**Avis délibéré de la mission régionale d'autorité environnementale
sur la révision allégée n°1, avec création d'une UTN, du plan local
d'urbanisme (PLU) de la commune de Besse-et-Saint-Anastaise
(63)**

Avis n° 2022-ARA-AU-1153

Avis délibéré le 21 juin 2022

Figure 4: plan de zonage avant et après la révision allégée n°1 (en quadrillé vert, l'espace boisé classé - source: dossier)

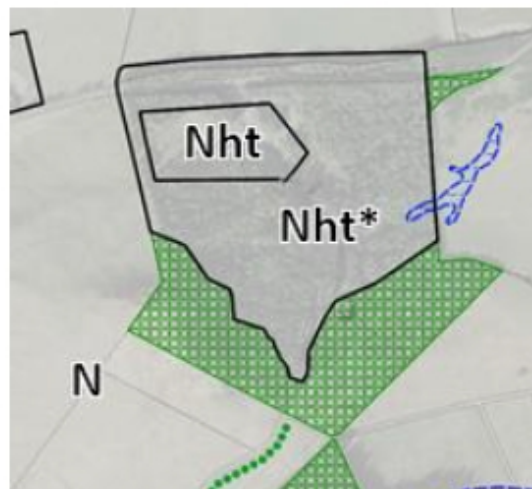
Une des orientations du PADD est de « *protéger les espaces naturels et initier la pérennité des corridors écologiques* » et également de « *mettre en valeur le capital culturel, écologique et naturel du territoire* ». Une OAP⁴⁰ est créée, qui d'après le dossier doit « *répondre aux besoins des acteurs du tourisme, tout en préservant le capital écologique du territoire* ». (Cf Figure 4)

La révision du PLU supprime cet EBC et le projet d'aménagement remet en cause cet objectif initial de protection inscrit au PADD du PLU, en faisant le choix de permettre d'aménager plusieurs activités touristiques au sein de cet espace. L'espace boisé classé est simplement conservé hors du périmètre des futurs aménagements touristiques.
